敦賀発電所2号炉
「敷地の地形，地質・地質構造について」
に関する審査資料の記載の不備について
（補足説明資料1　個々の記載の不備の具体的内容・類型化）
印刷の誤り　第758回審査会合（令和元年8月23日）

令和元年10月11日

日本原子力発電株式会社

連続性評価の具体的プロセス(原子炉補機冷却海水取水路等，起点破砕部：H20-③-1，①)

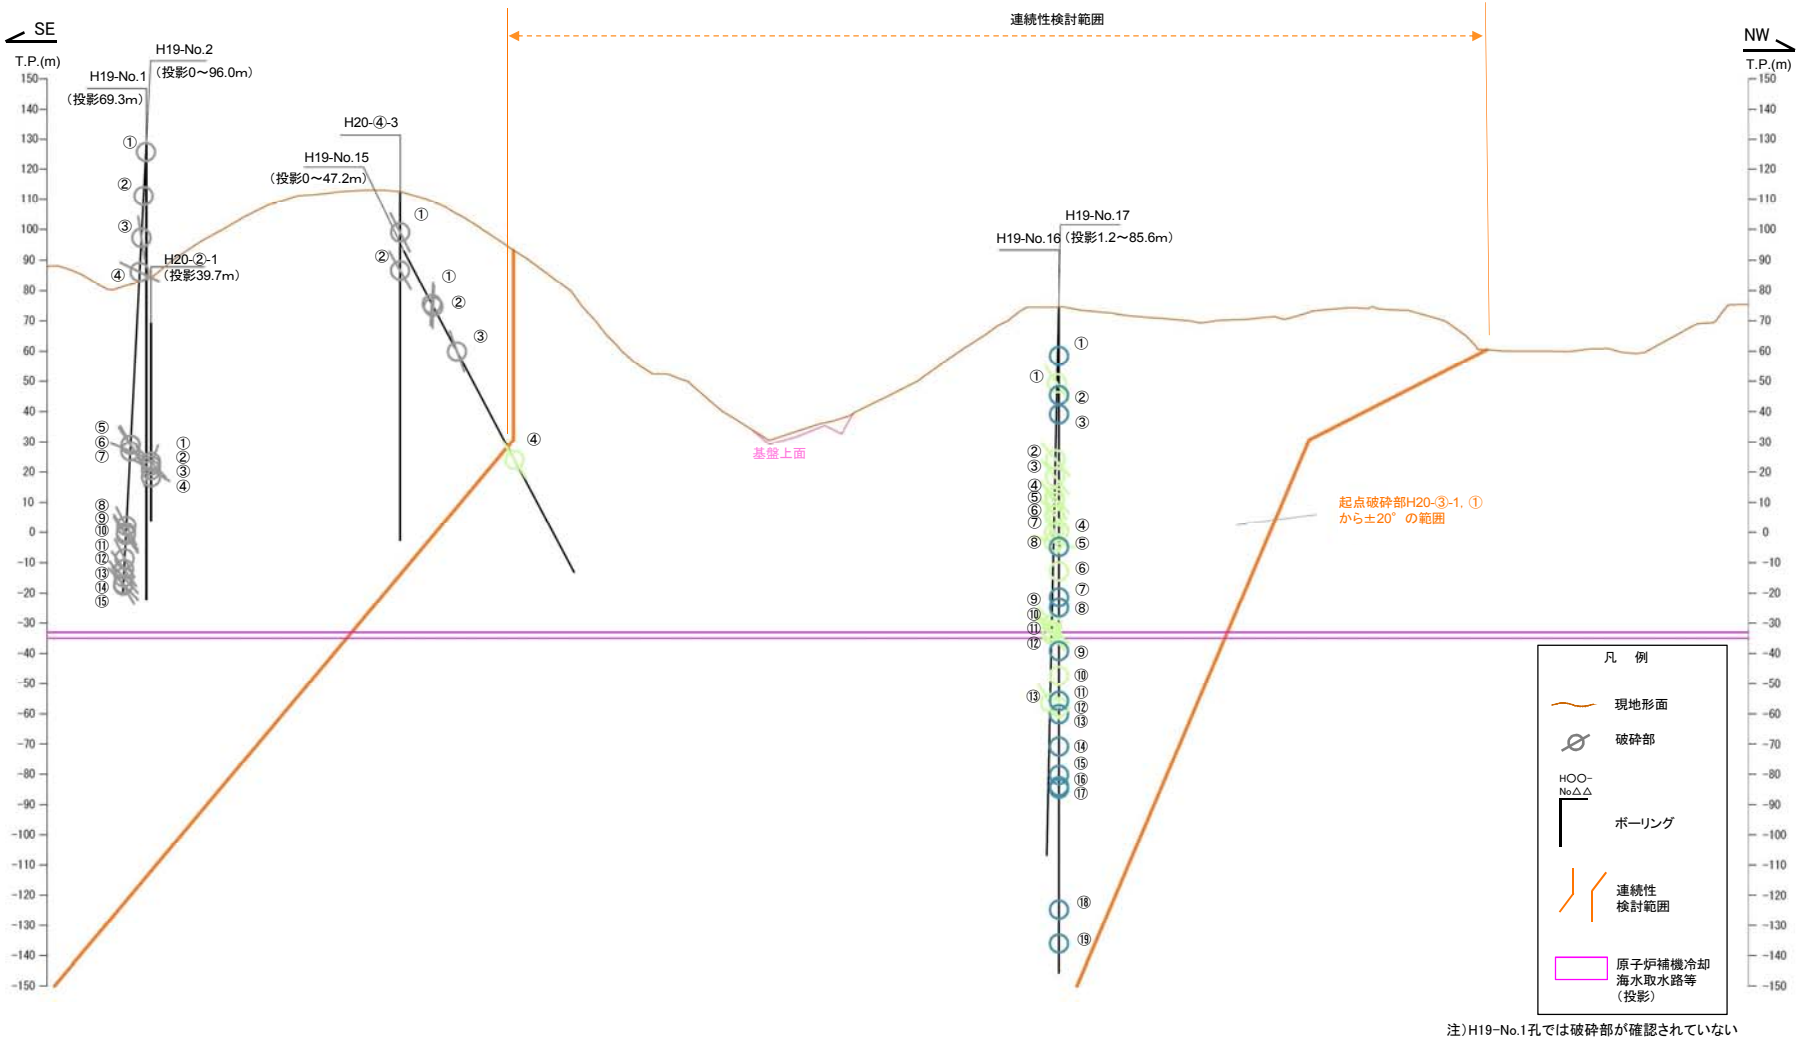
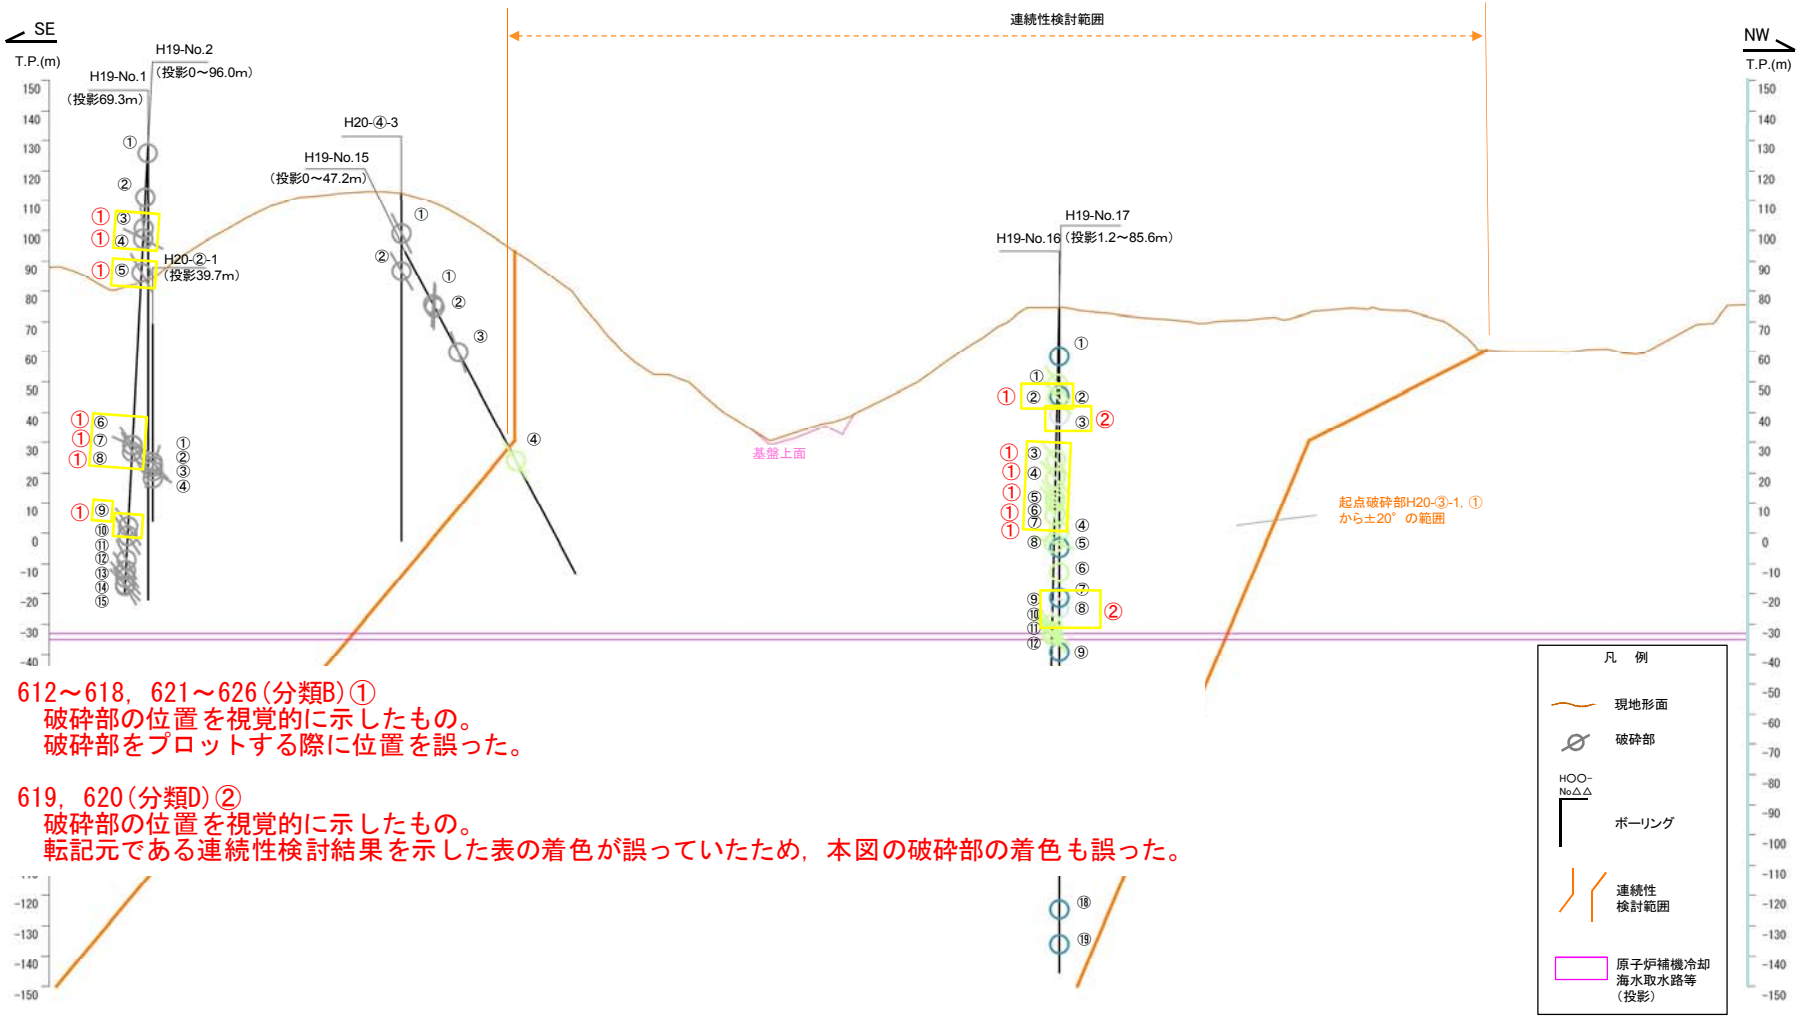
612～618，621～626(分類B)①
破砕部の位置を視覚的に示したもの。
破砕部をプロットする際に位置を誤った。

619，620(分類D)②
破砕部の位置を視覚的に示したもの。
転記元である連続性検討結果を示した表の着色が誤っていたため，本図の破砕部の着色も誤った。

連続性評価の具体的プロセス(防潮堤等，起点破砕部：H27-Br-4，①)

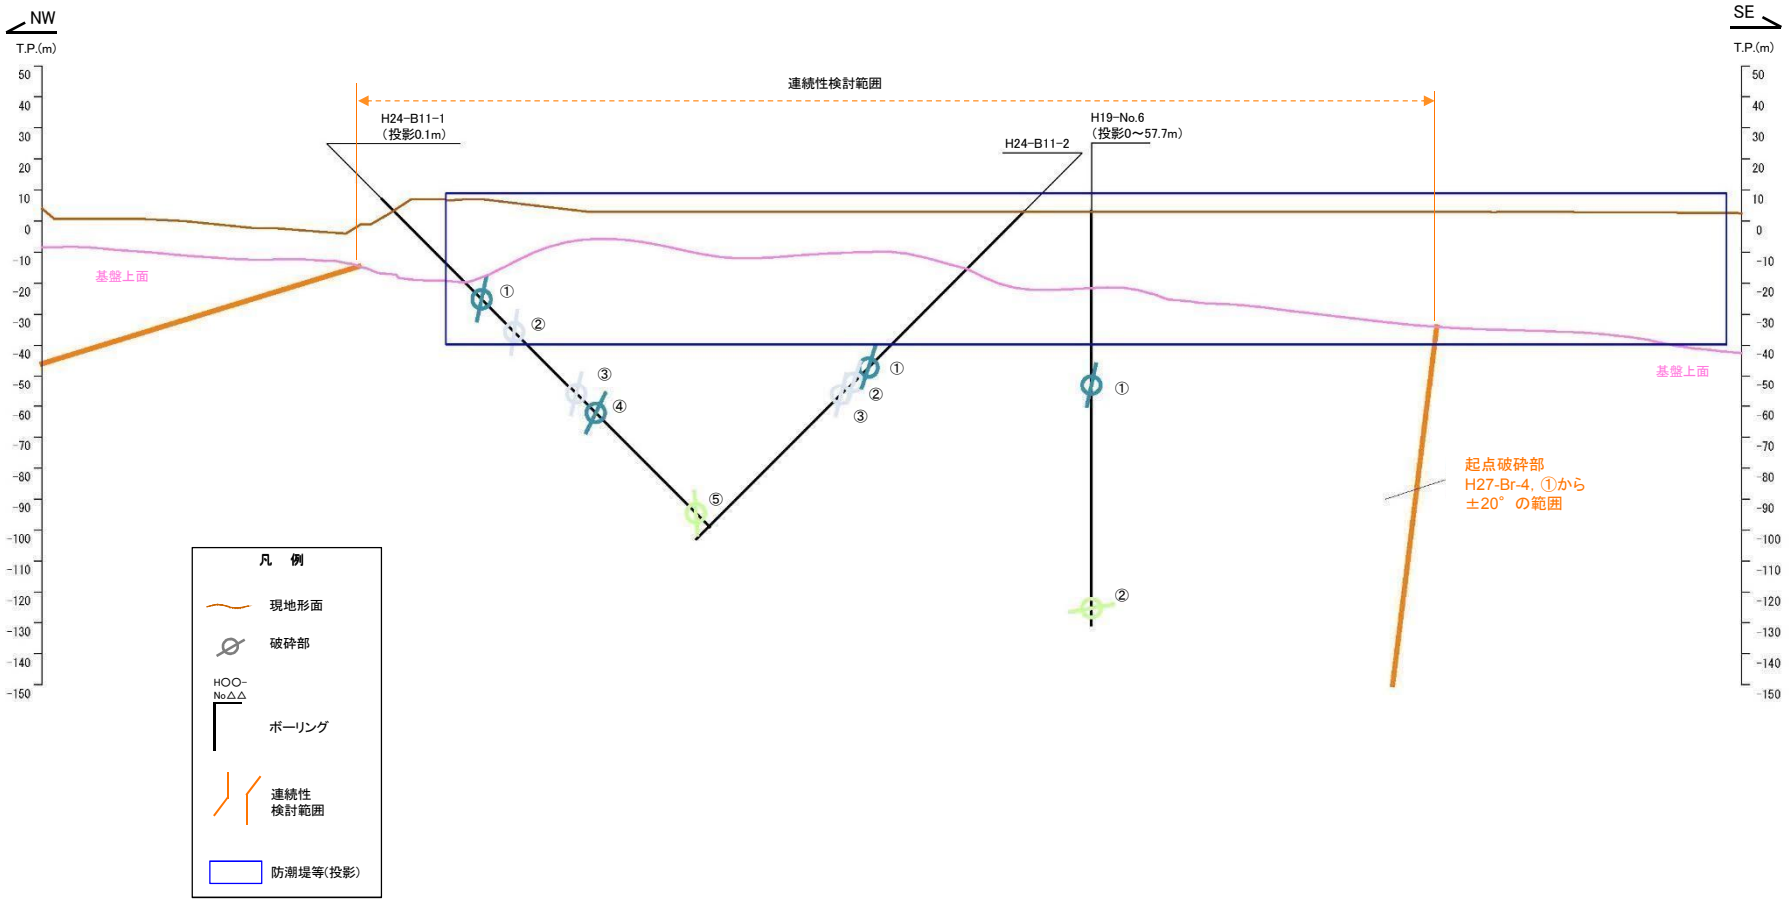
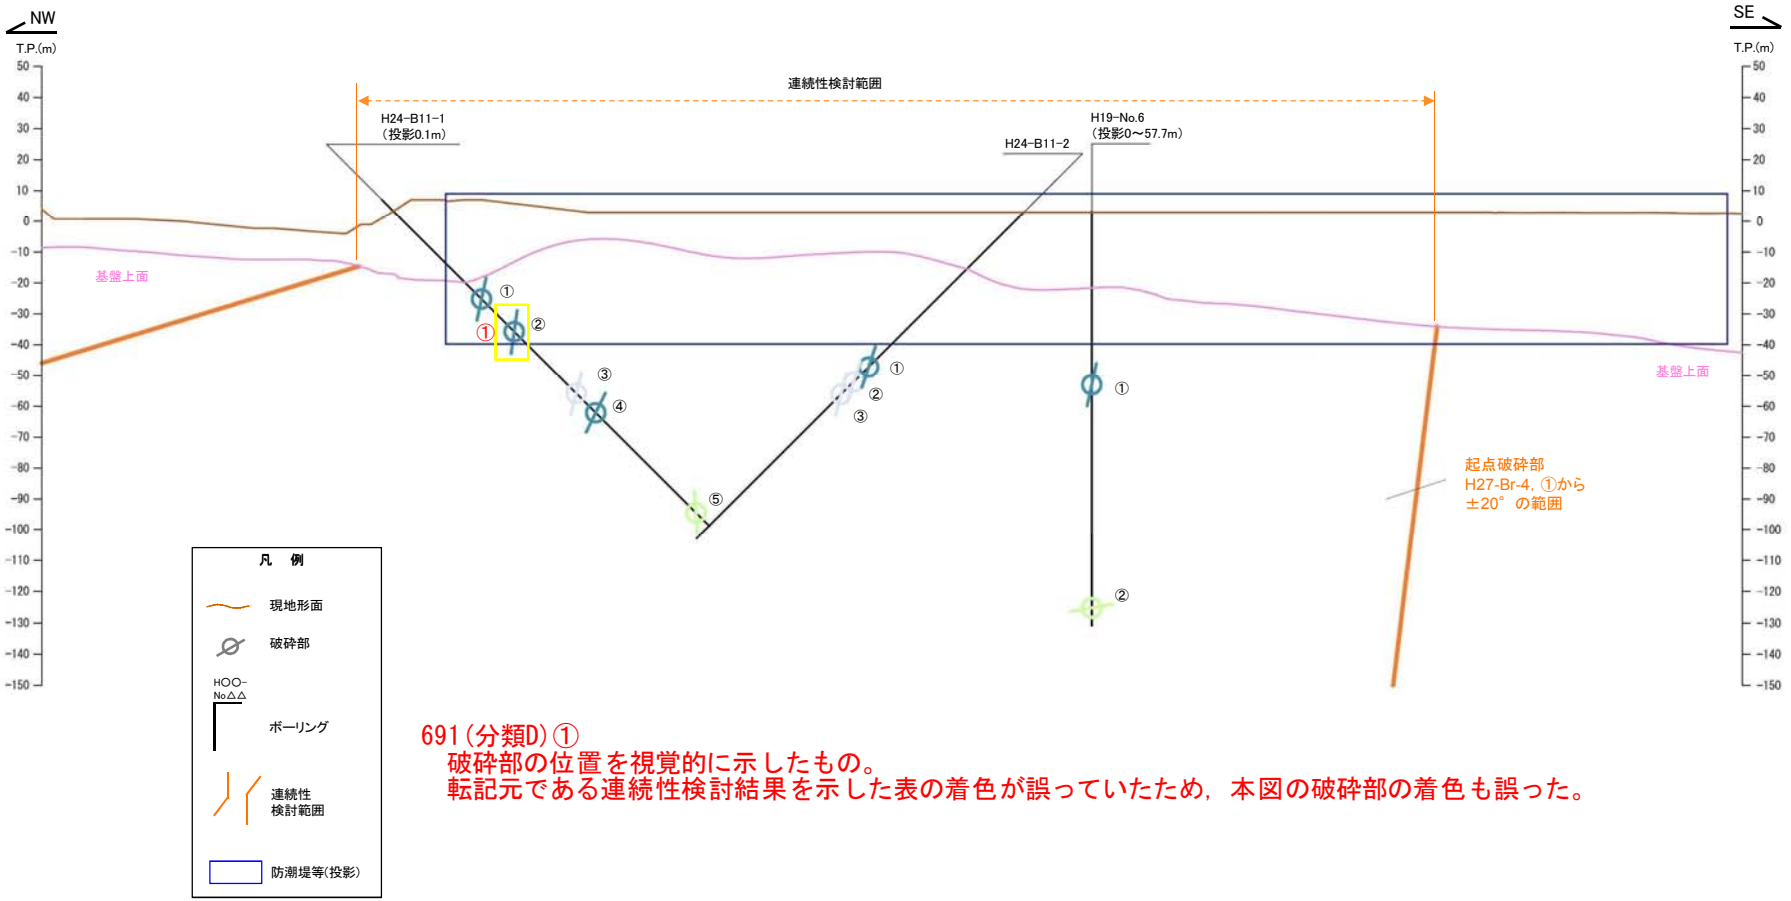
691(分類D)①
破砕部の位置を視覚的に示したもの。
転記元である連続性検討結果を示した表の着色が誤っていたため，本図の破砕部の着色も誤った。

連続性評価の具体的プロセス(防潮堤等，起点破砕部：H24-B11-1，② -N)

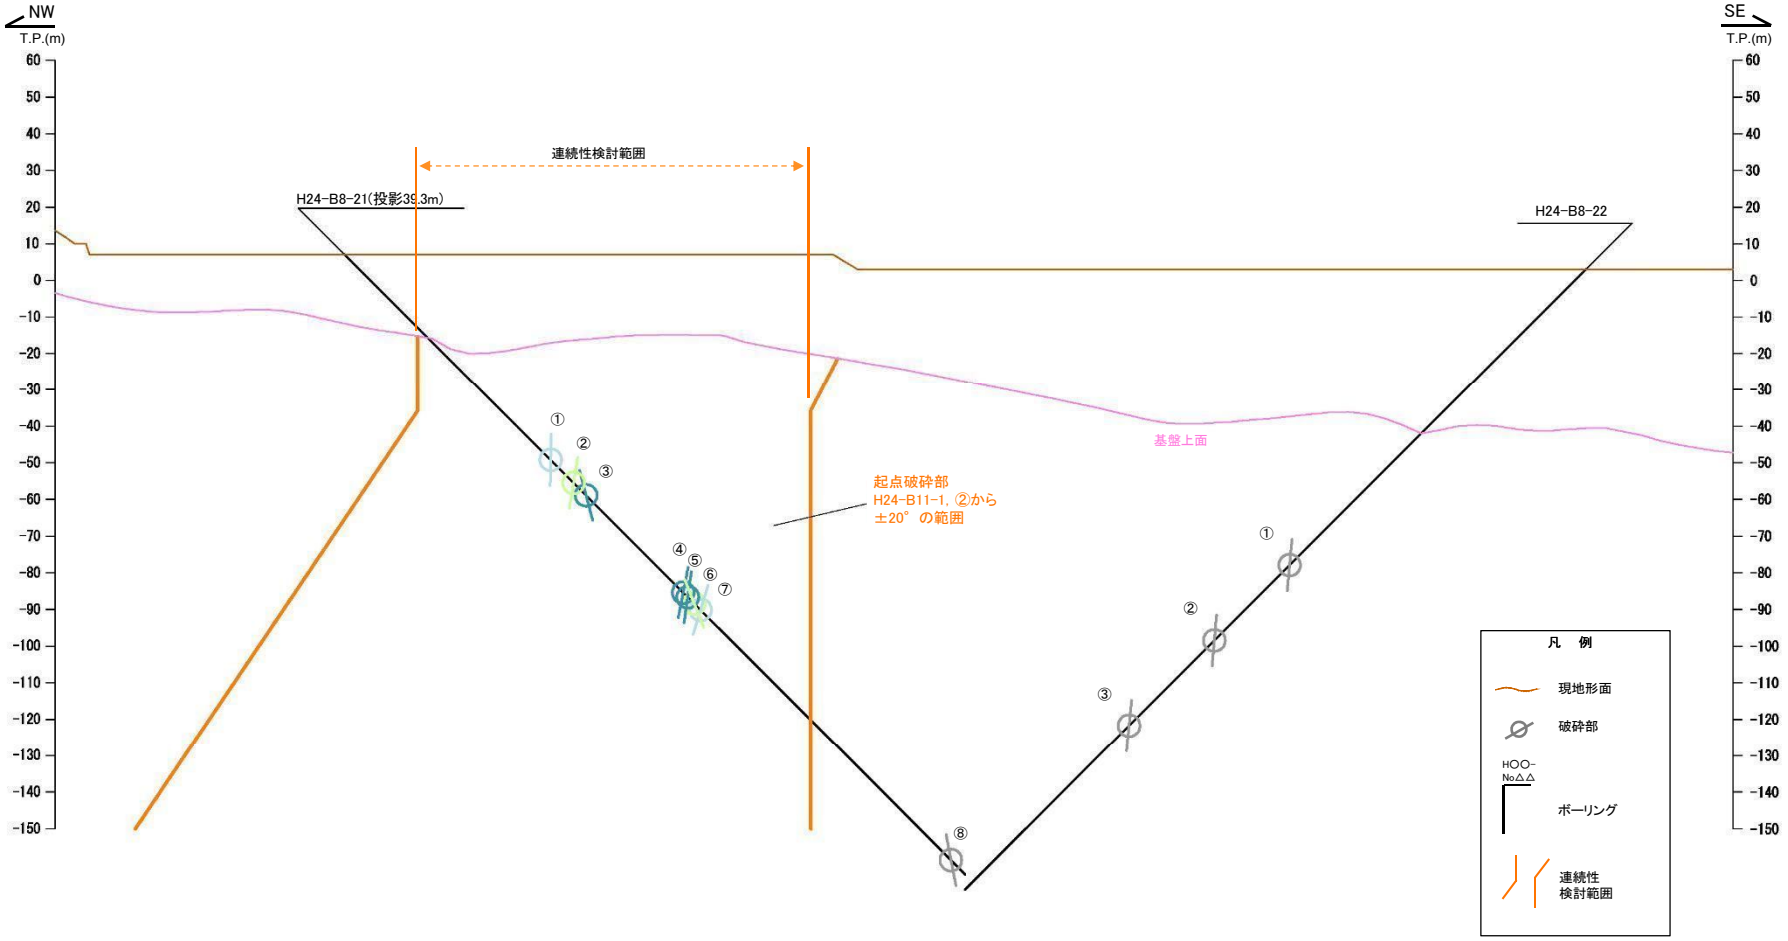
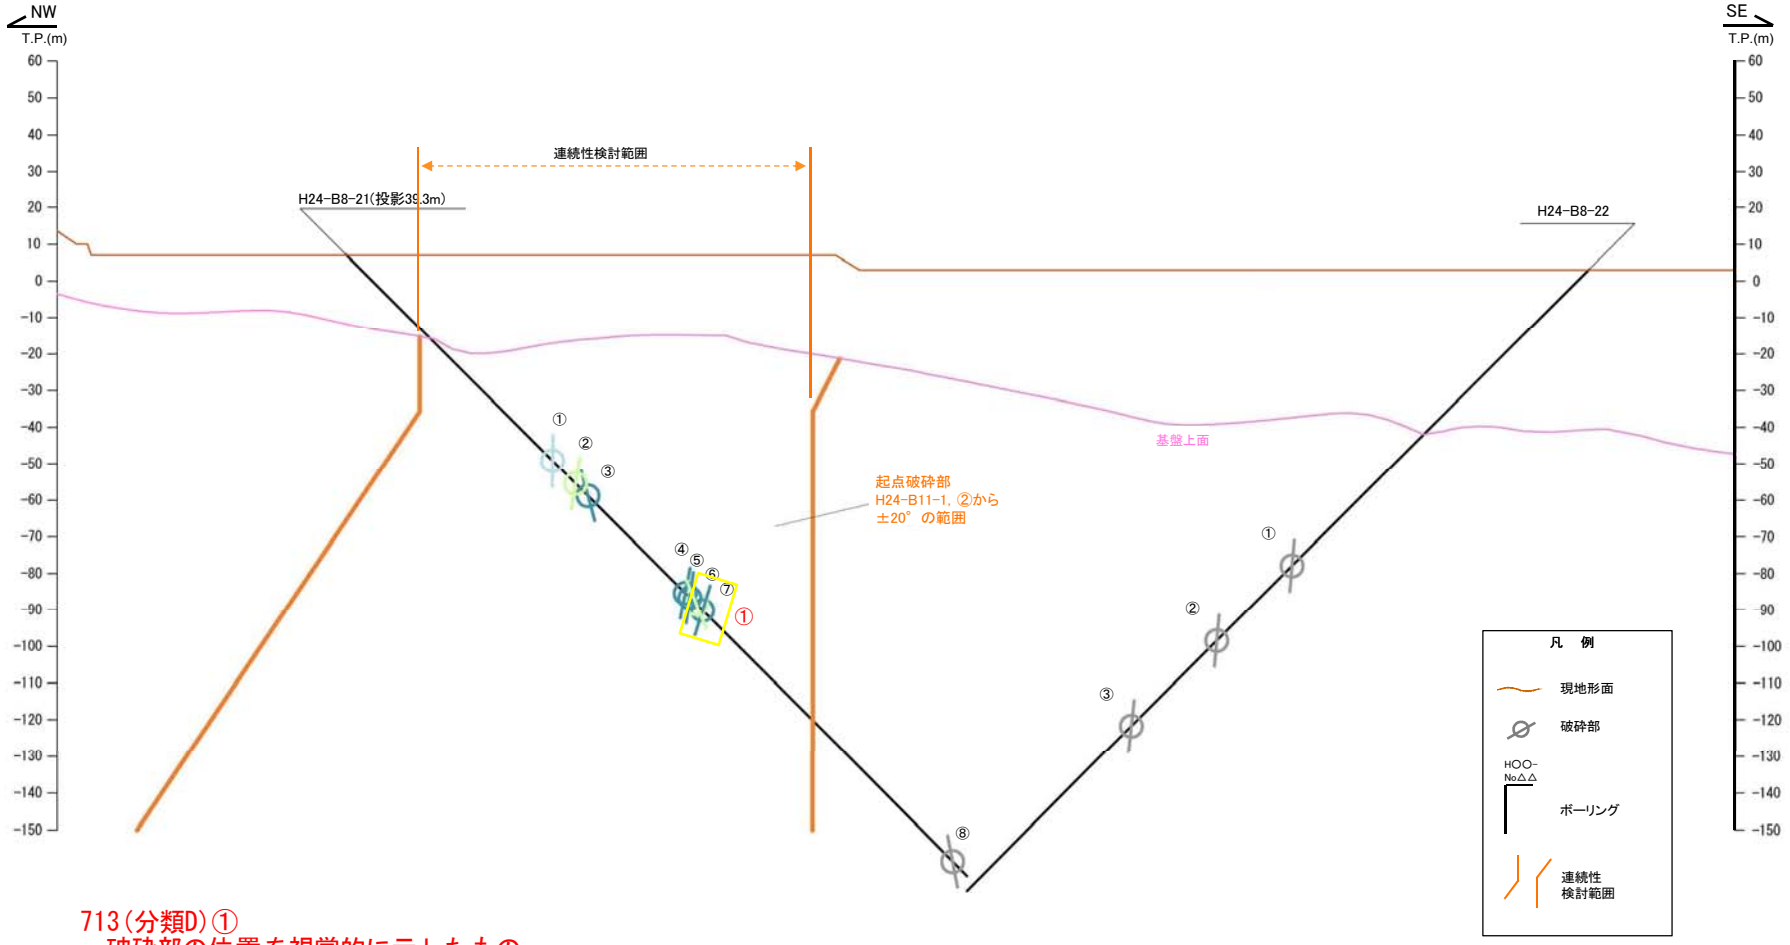
713(分類D)①
破砕部の位置を視覚的に示したもの。
転記元である連続性検討結果を示した表の着色が誤っていたため，本図の破砕部の着色も誤った。
